JMTR原子炉施設に係る 廃止措置計画について (審査会合における指摘事項への回答)

令和2年4月15日

国立研究開発法人日本原子力研究開発機構
高速炉・新型炉研究開発部門
大洗研究所

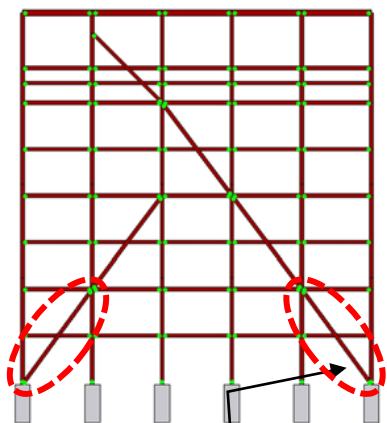
UCL冷却塔を補修して、第一段階の終わりまでに更新することとしているが、早期に更新したほうが良いと考えている。補修、更新をいつまでに実施するかははっきりと説明すること。

- 昨年の台風15号と同等の強風では、現状のUCL系統冷却塔の木材の劣化状態を考慮しても、倒壊しないことを確認。
- 最新の建築基準法による評価 (基準風速34m/s (大洗町)) から、木材の劣化状態を考慮した場合、東-西方向の筋かいで検定比が「1」を超える箇所があることを確認。

応急的な措置として、東-西方向の最下段筋かいを令和2年8月までに全数交換。
